设计修改/变更通知单

上海古璞装饰 设计有限公司	项目名称	温州洞头珑头湾旅游度假小镇项目一J-08-03地块酒店	图纸图号	FR-20/FR-B235 FR-B231/FR-B133 FR-15
	建设单位	温州金桥建设开发有限公司	第 1 页 ， 共 1 页	
			日期	2024年10月10日

对投标图纸做出调整，相应调整如下：

产 品 名 称 PRODUCT NAME	编 号 SERIAL NUMBER
新娘房案几	FR-B231

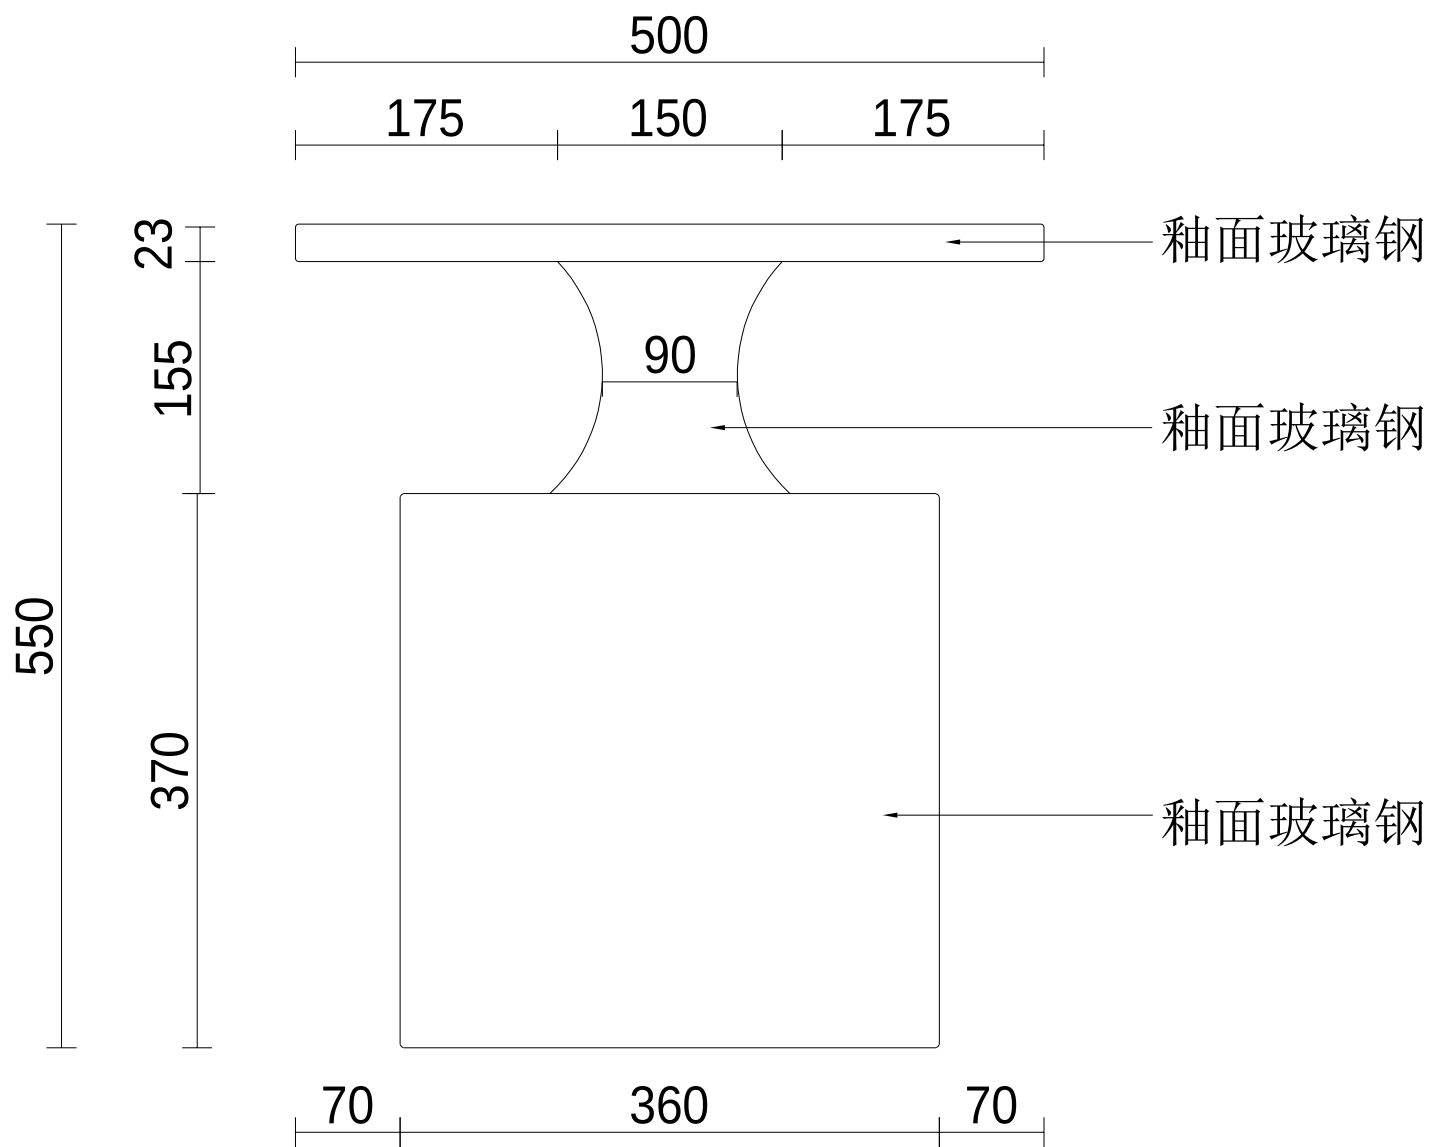
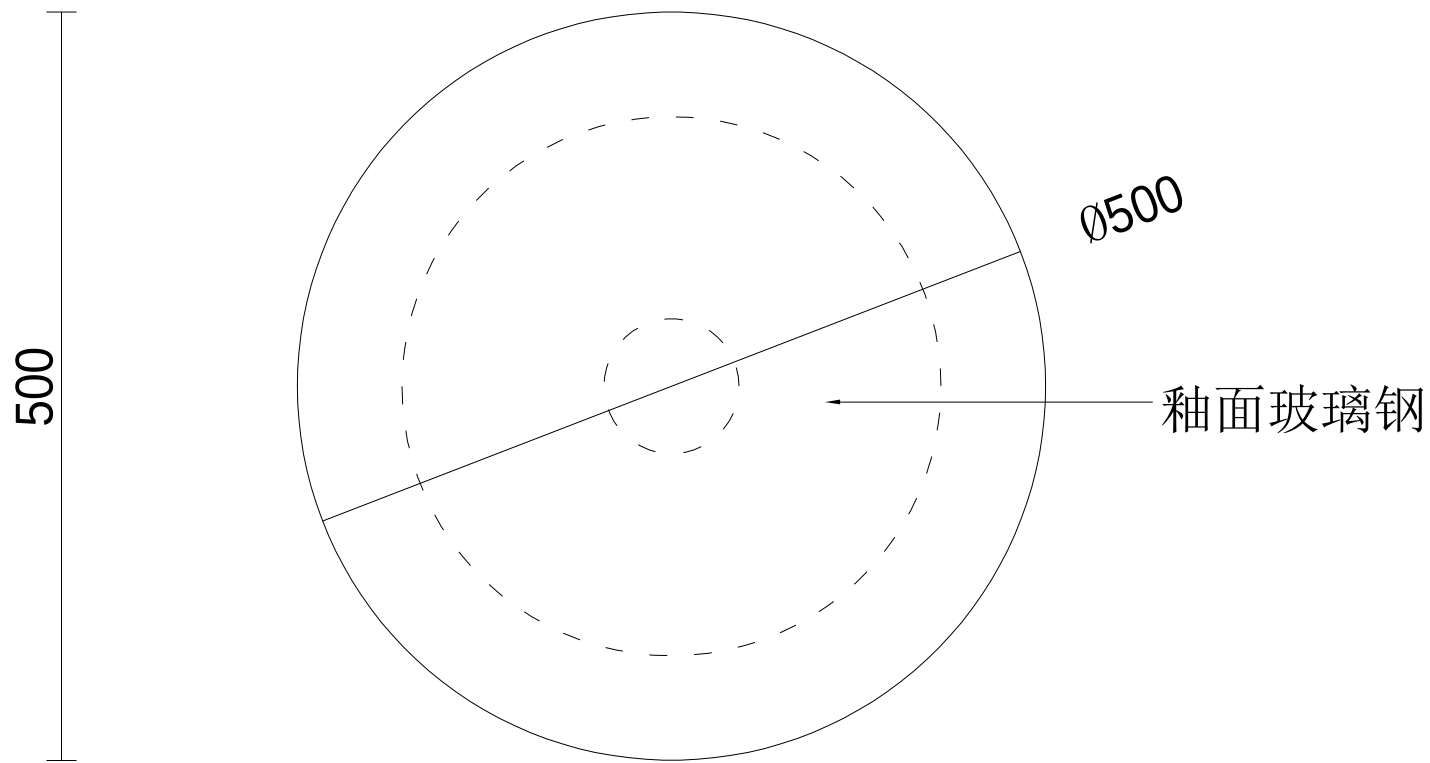
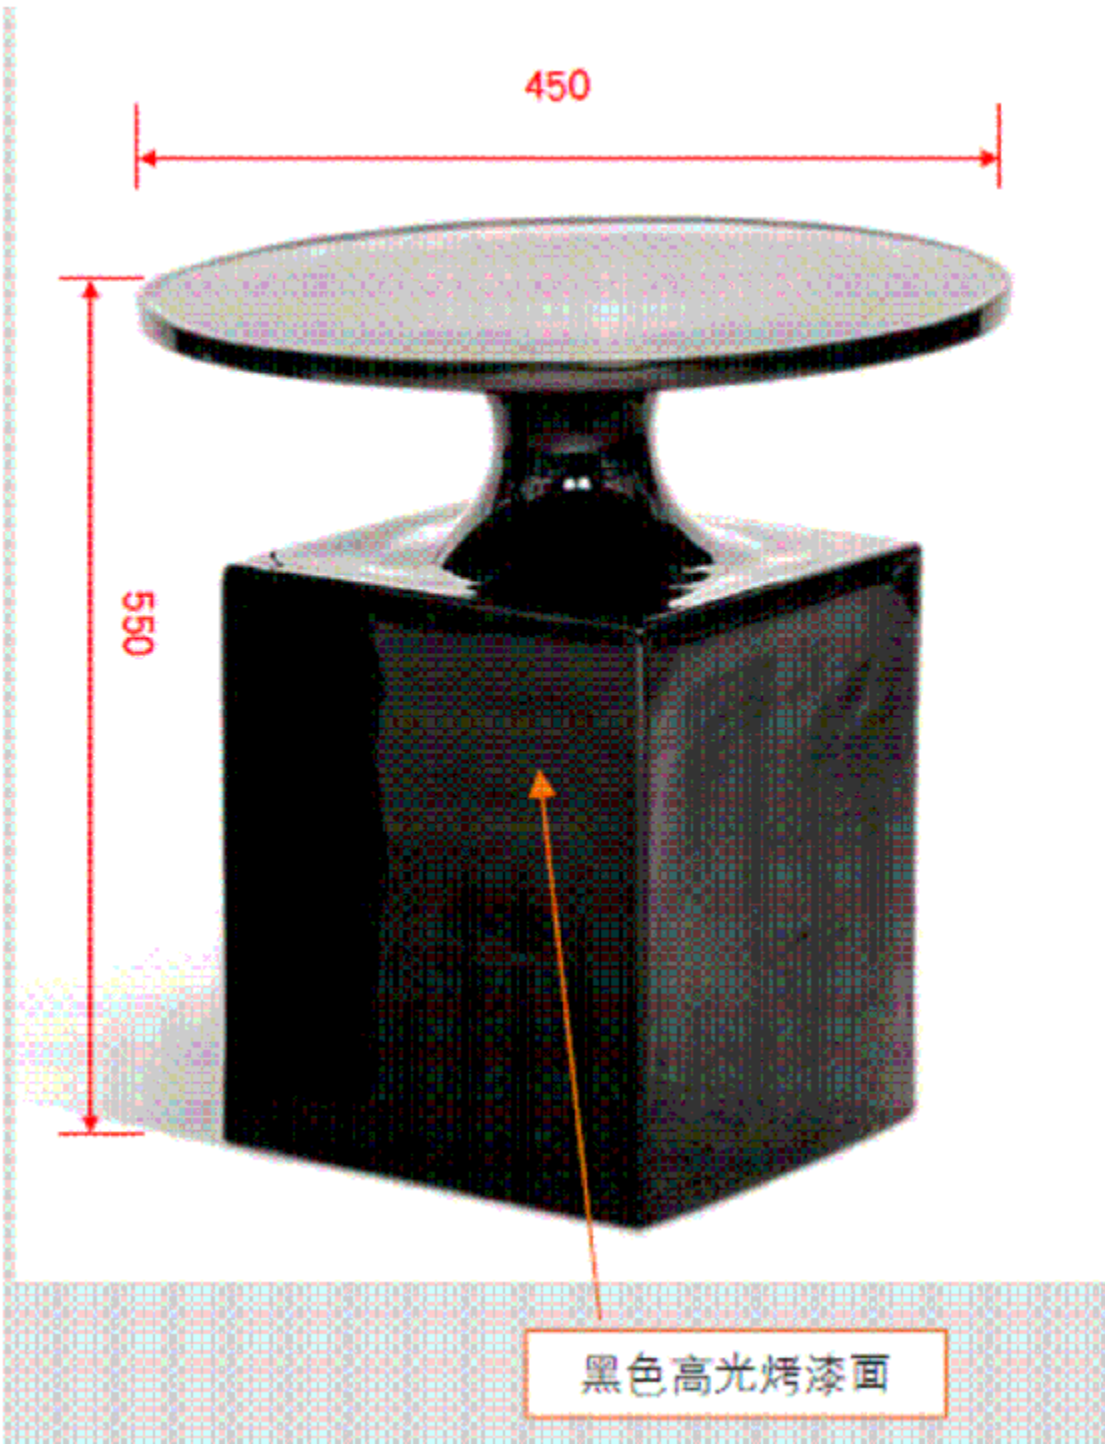
6、FR-B231 新娘房边几材质由釉面陶瓷改为釉面玻璃钢

玻璃钢：
釉面玻璃钢

产 品 名 称 PRODUCT NAME	编 号 SERIAL NUMBER
宴会厅餐椅	FR-B235

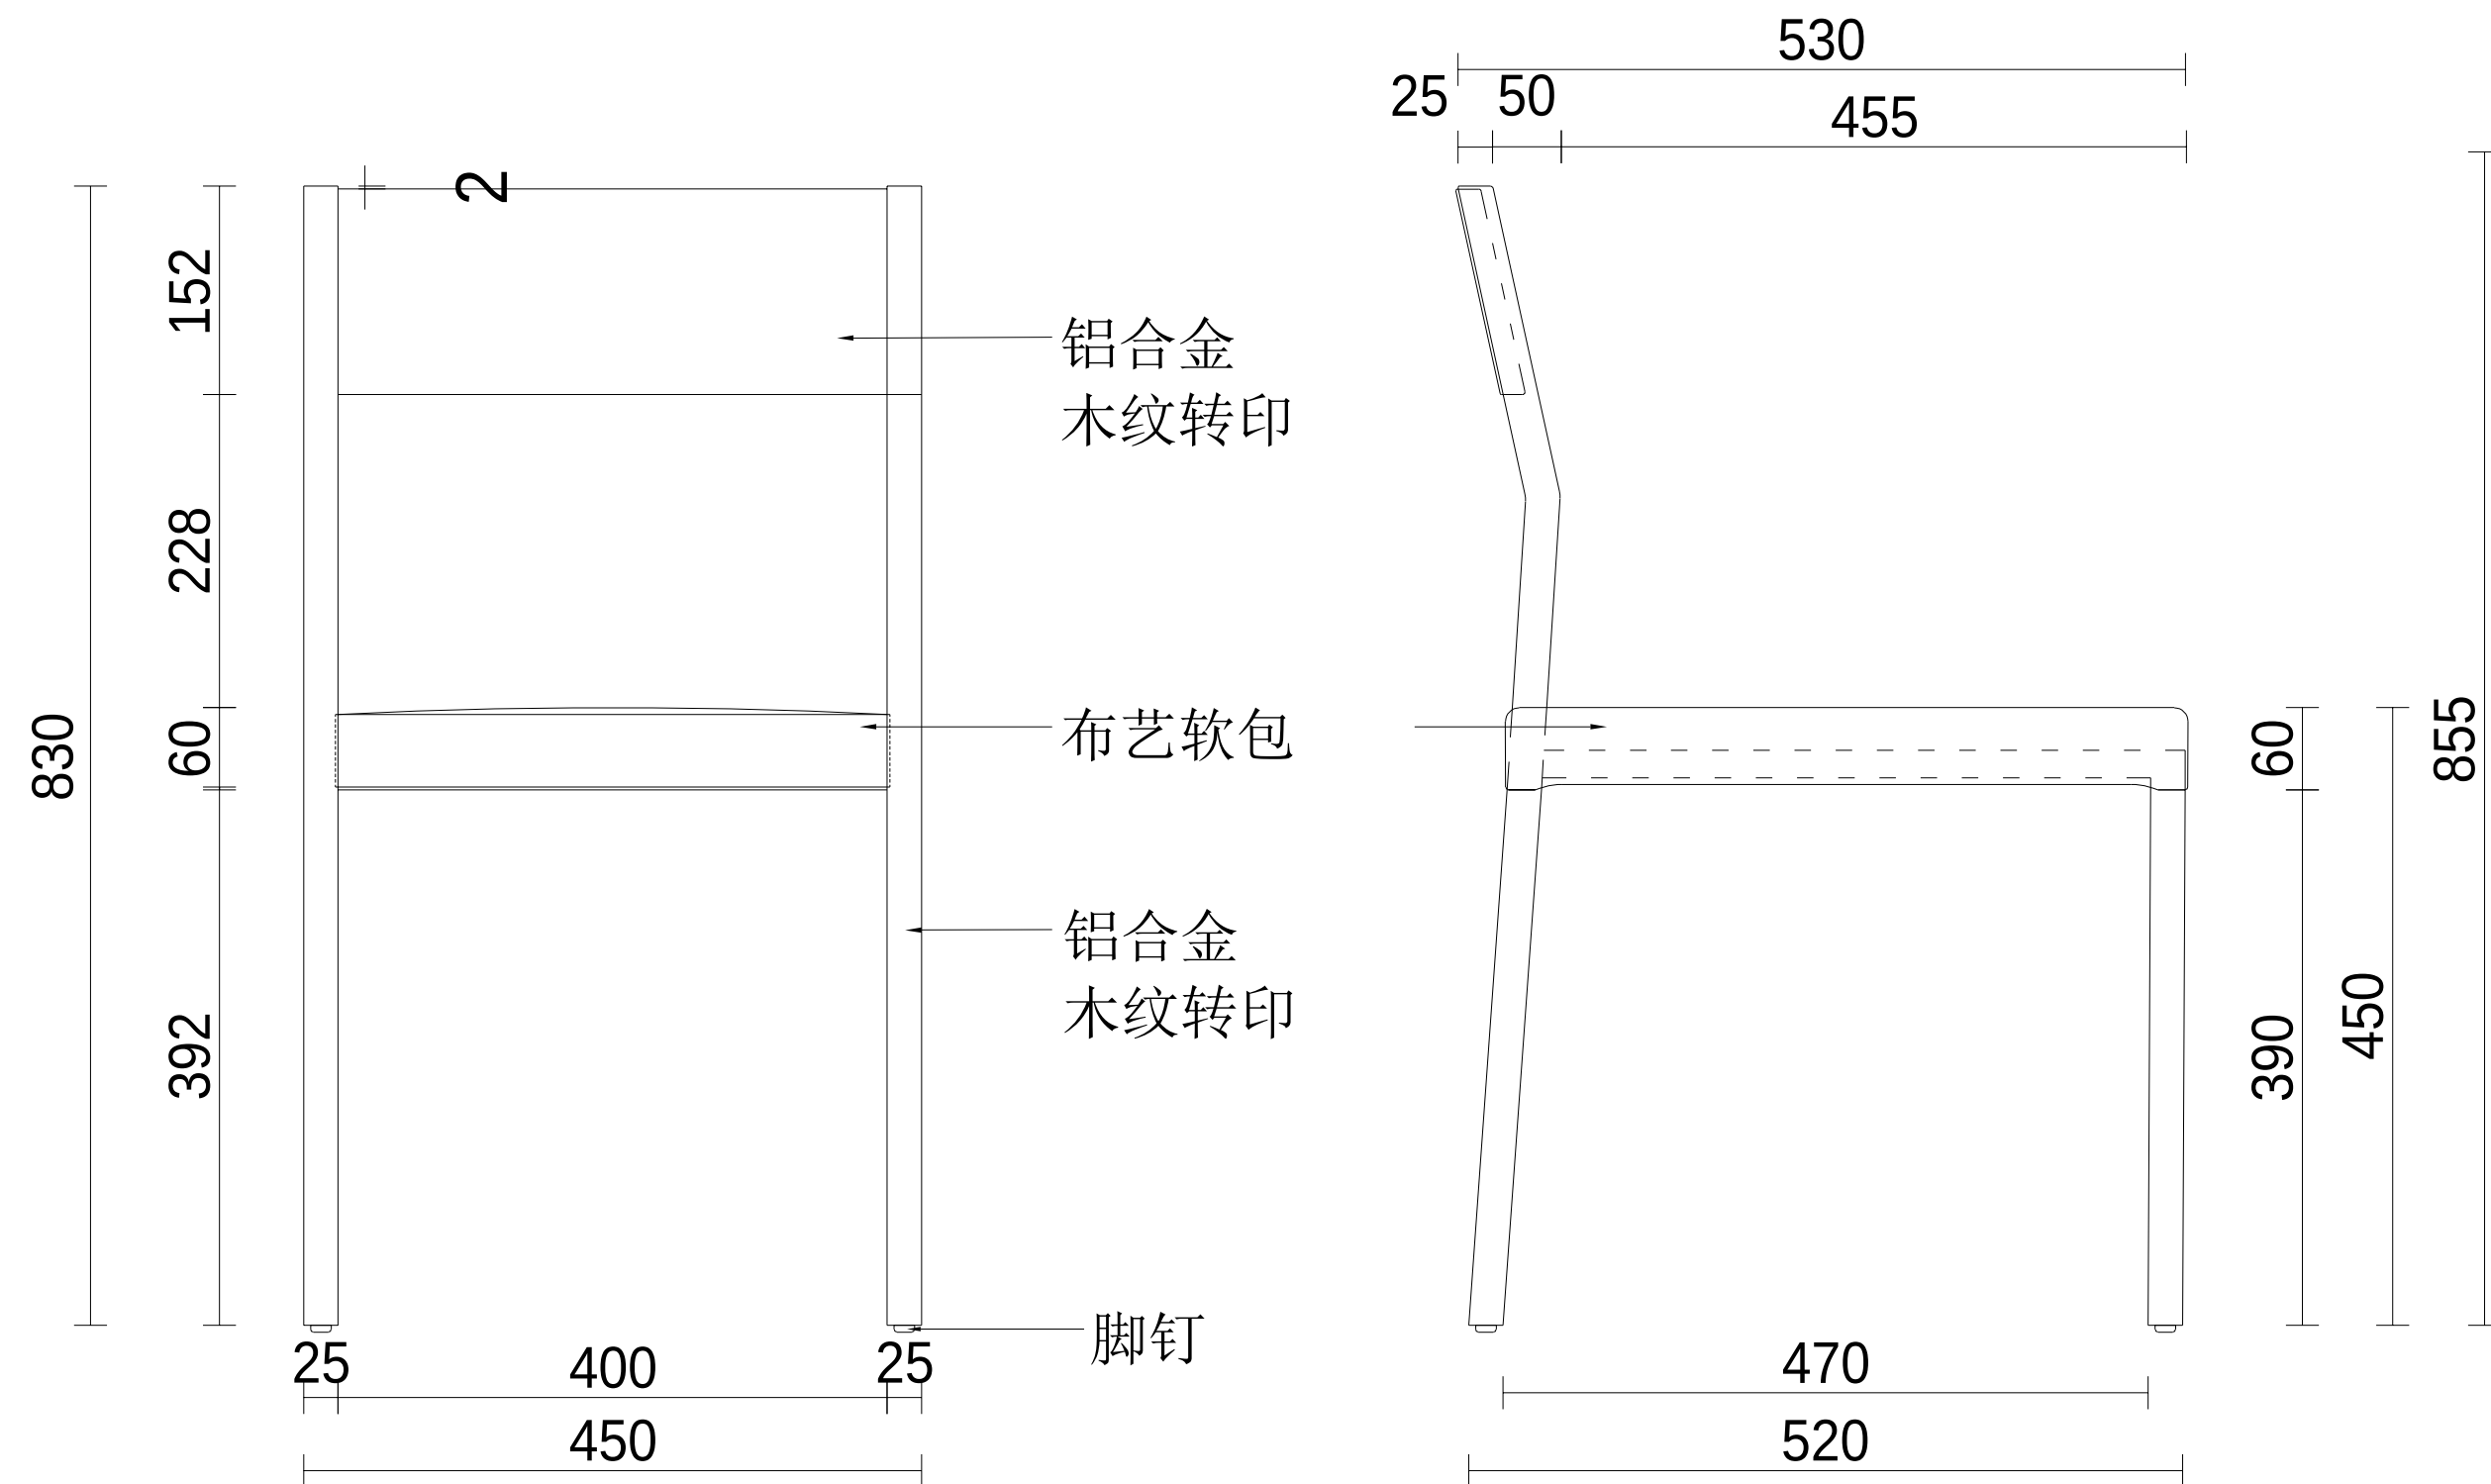
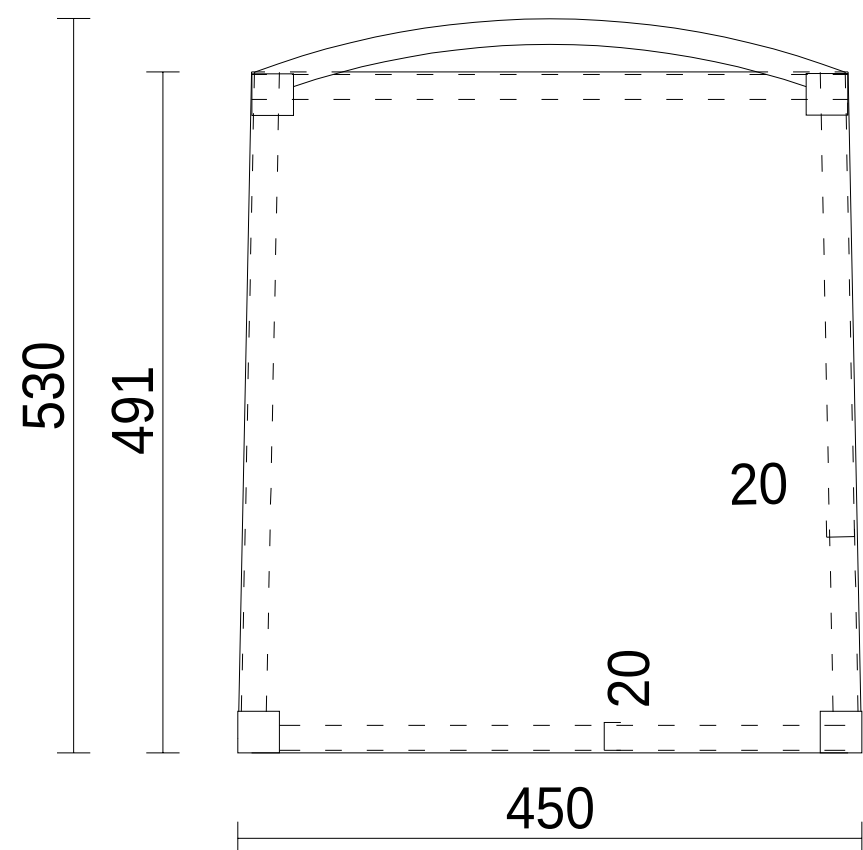
7、FR-B235 宴会厅的餐椅，改为布艺软包（布艺型号：RJ-WZT058-50）
